TRANSPORDIAMET

Meie 02.06.2025 nr 7.1-1/25/8736-2

Järva vallas Ämbra külas Vissi kinnistu mahasõidust

Sobiv mahasõidu asukoht on riigitee km-l 0,665 (näidatud Maa-ameti kaardi väljavõttel).

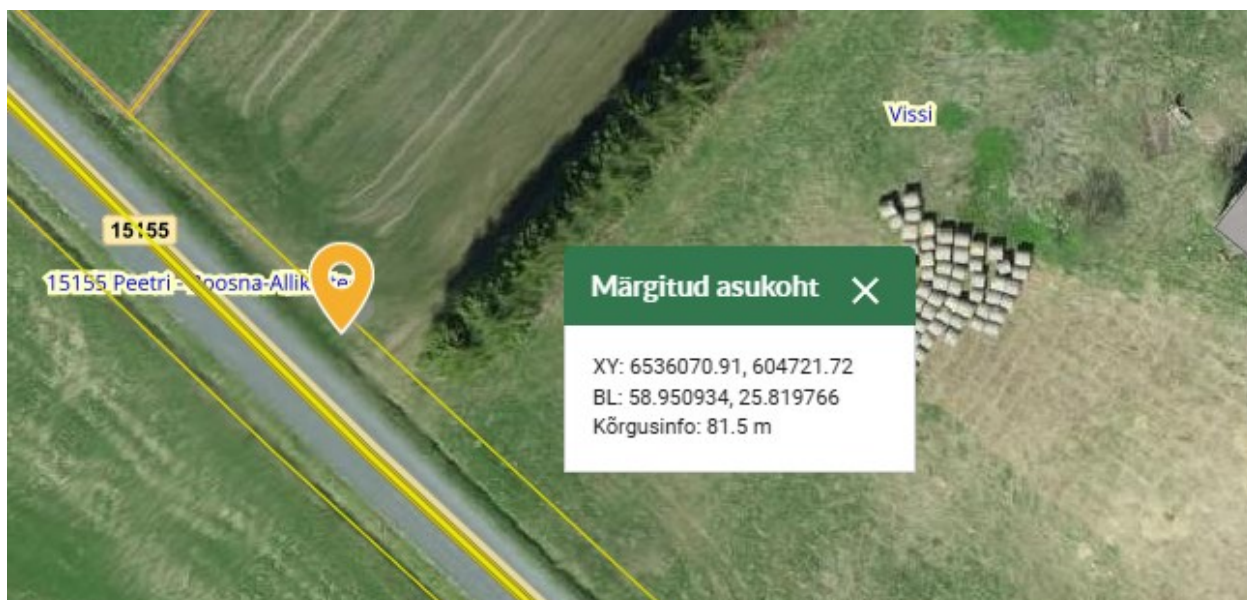
Vissi kinnistu puhul näeme võimalust kaaluda mahasõidu rajamiseks nõusoleku andmist meie näidislahenduse alusel, mille eelduseks on topogeodeetilise alusplaani koostamine võimalike olemasolevate tehnovõrkude ja kitsenduste väljaselgitamiseks.

1. Teostada geodeetilised uuringud vastavalt majandus- ja taristuministri 14.04.2016 määrusele nr 34 „Topo-geodeetilisele uuringule ja teostusmöödistusele esitatavad nõuded“. Lisaks määruses toodule arvestada alljärgnevaga:

- 1.1. riigitee möödistada vastavalt Maanteeameti peadirektori 13.05.2008 käskkirjaga nr 102 kinnitatud nõuetele „Täiendavad nõuded topo-geodeetilistele uurimistöödele teede projekteerimisel“;

- 1.2. möödistada minimaalselt 20 m raadiuses kavandatava ristumiskoha teljest;
 - 1.3. möödistada olemasolevad riigitee kraavid ja truubid (nende olemasolul) ning hinnata nende seisukorda (vaatlus, pildistamine). Hinnang koos vajaliku pildimaterjaliga lisada seletuskirja;

- 1.4. möödistused peavad kajastama tehnovõrkude, kaitsevööndite, kaitsealade jm kitsenduste andmeid;
 - 1.5. digitaalsed joonised peavad olema teostatud L-EST 97 koordinaatsüsteemis.

2. **Palume saata geodeetiline uuring** e-posti aadressile maantee@transpordiamet.ee.
3. Geodeetilise alusplaani koostamise järgselt kaalume ristumiskoha ehitamiseks näidislahenduse väljastamist Kui näidislahendust kasutada ei saa, väljastame nõuded ristumiskoha projekti koostamiseks.
